## Dodatek č. 3

Smluvní strany tímto prohlašují, že dne 11. 12. 2020 uzavřely smlouvu o dílo, jejímž předmětem je provedení stavebních prací na veřejné zakázce s názvem: „**Oprava areálových kanalizačních stok - Mělník**“ (dál jen „**Smlouva o dílo**“). Na základě dohody smluvních stran a ve vazbě na čl. 14. odst. 12 Smlouvy o dílo, uzavírají smluvní strany tento dodatek č. 3 ke Smlouvě o dílo (dále jen „**Dodatek č. 3**“).

## Změnový list

**Dílčí změna 1: Bourání betonových bloků ve výkopu**

Právník: 365, Mělník ČD 274 01 341 DČ CZ2740341		<b>GEODETICKÁ ČÁST</b> <b>DOKUMENTACE SKUTEČNÉHO PROVEDENÍ STAVBY</b>			
Objekt: E-mat území: LD 1768 CZ	Stav: Mělník	Stav: 5-JTSK	Projektant: Tomáš Kotek	Číslo: 1	Stavba: 15300
Aut.: Mělník	Projektant: BpV	Číslo: 09/2021	Stavba: 15300

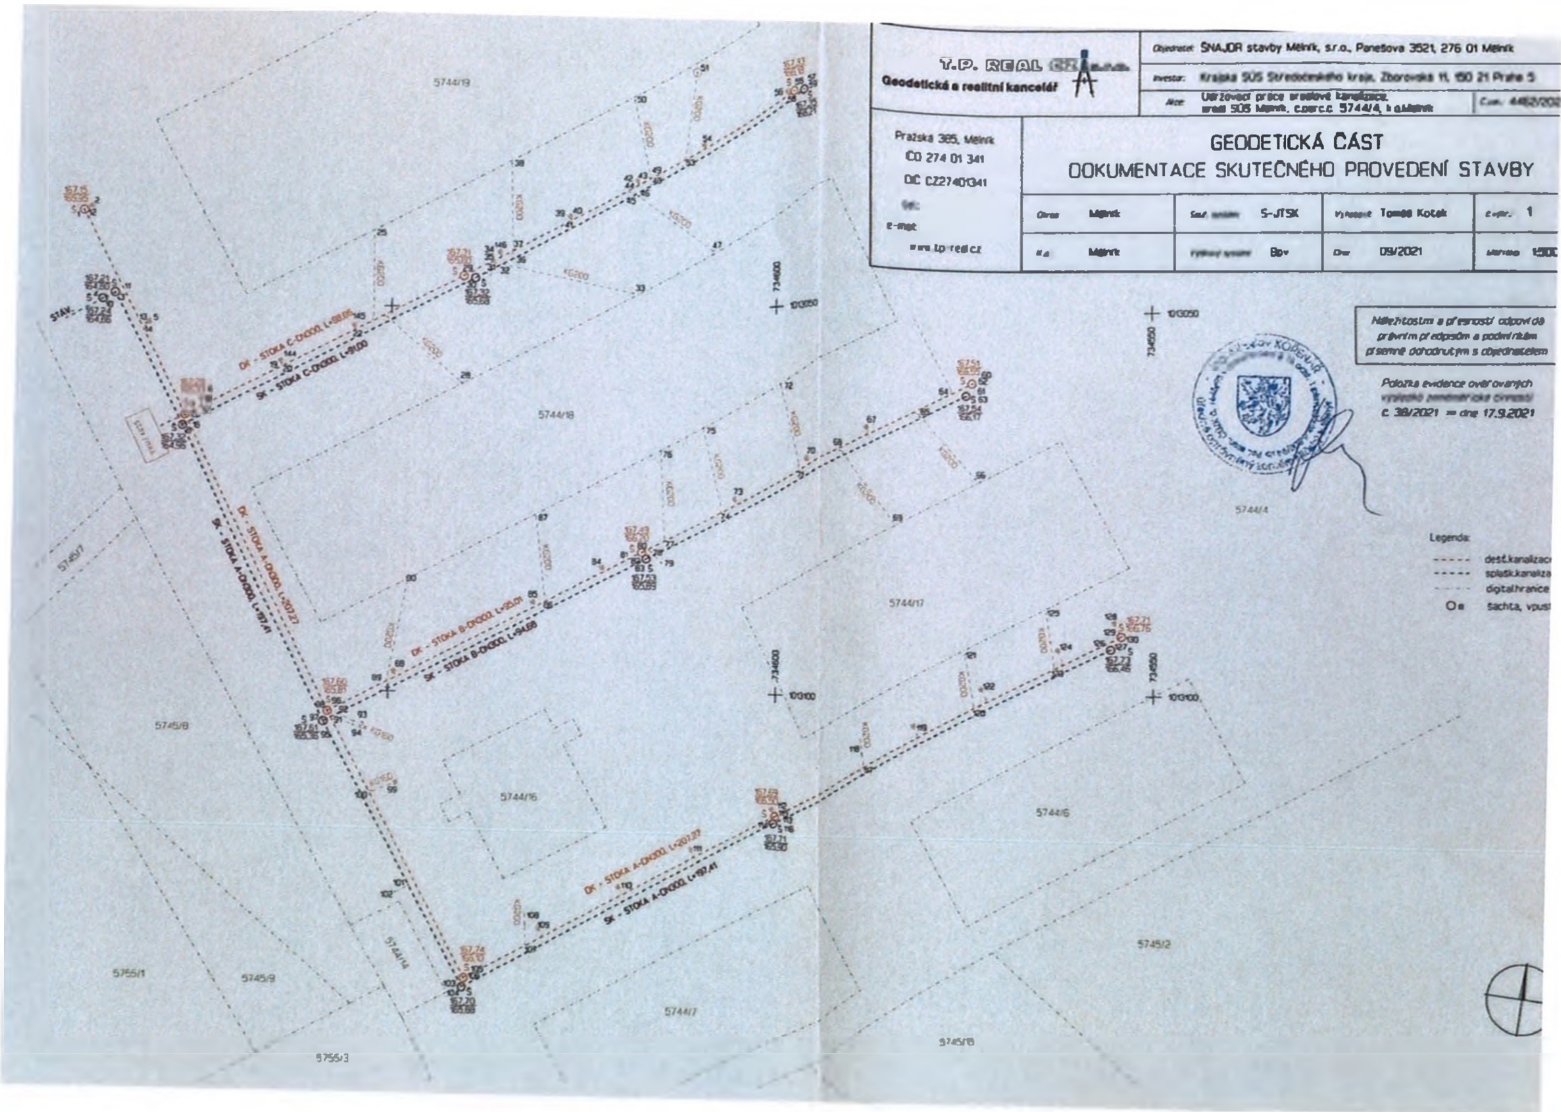
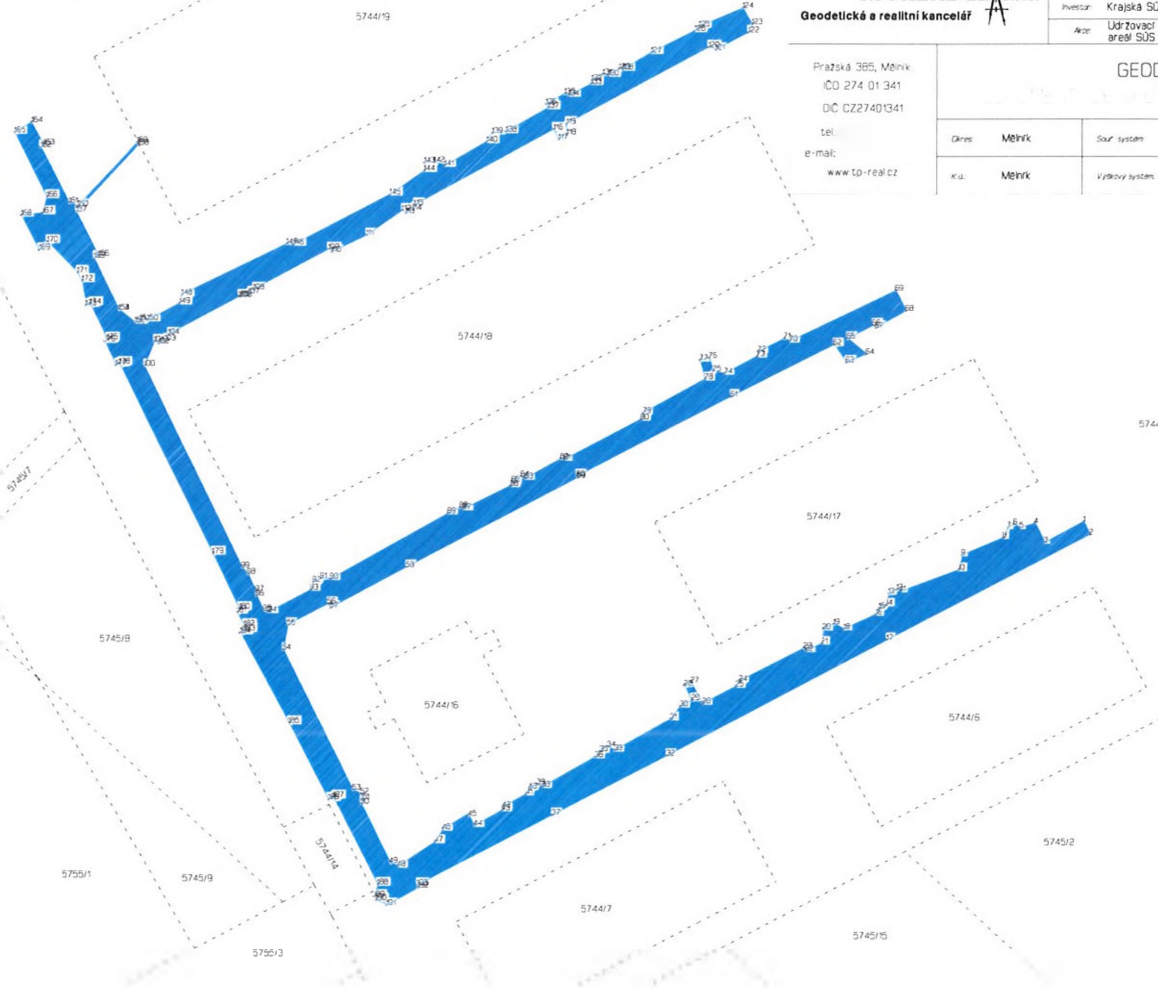
48.1.	113154365	Frézování živičného krytu tl 200 mm pruh š přes 1 do 2 m pl přes 1000 do 10000 m2 s překážkami v trase	m2	0,000	1469,400	1469,400	155,000	0,00	0,00	227 757,00	227 757,00	227 757,00	100,00%
		ZBV č.1 : Změna tloušťky odstraněných zpevněných povrchů výměra dle geodetického zaměření (viz doklad č. 14)

48.2.	577145132	Asfaltový beton vrstva ložní ACL 16 (ABH) tl 50 mm š do 3 m z modifikovaného asfaltu	m2	0,000	1469,400	1469,400	349,000	0,00	0,00	512 820,60	512 820,60	512 820,60	100,00%
		ZBV č.1 : Doplnění ložné vrstvy pro zpevněnou plochu výměra dle geodetického zaměření (viz doklad č. 14)
